Ympäristölupautakunta

Lausunnon antaminen Hämeen elinkeino-, liikenne- ja ympäristökeskukselle Forssan Kiimassuon jätekeskuksen laajennuksen ympäristövaikutusten arviointimenettelyn arviointiselostuksesta

148/11.01.00.00/2022

Kiimassuon alueen toiminnot (YVA-ohjelma, kuva 1 s.16, LHJ Group).

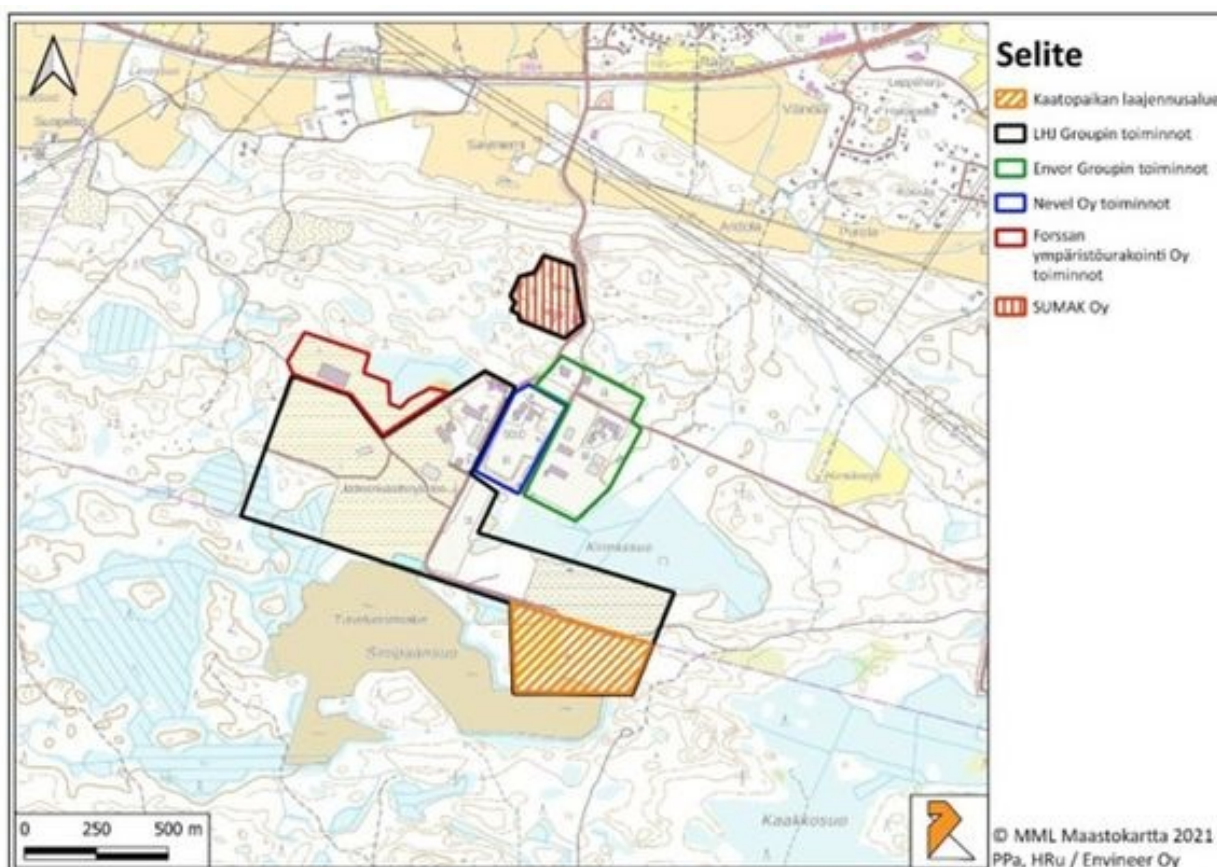
Arviointiohjelman sivulla 16 on Kuva 1, jossa esitetään kartalla arvioitavien alueiden sijainti. Toimintaympäristön havainnoimiseksi olisi asiallista muuttaa karttaesitystä niin, että siinä olisi kaikki lähialueen toiminnot ja oikeilla rajauksilla tai sitten jättää ne kokonaan pois. Esityksestä puuttuu ainakin A-P Niemi Oy:n turvetuotantoalue ja Forssan Ympäristöurakointi Oy:n toiminta-alue on eri kuin voimassa olevassa ympäristöluvassa.
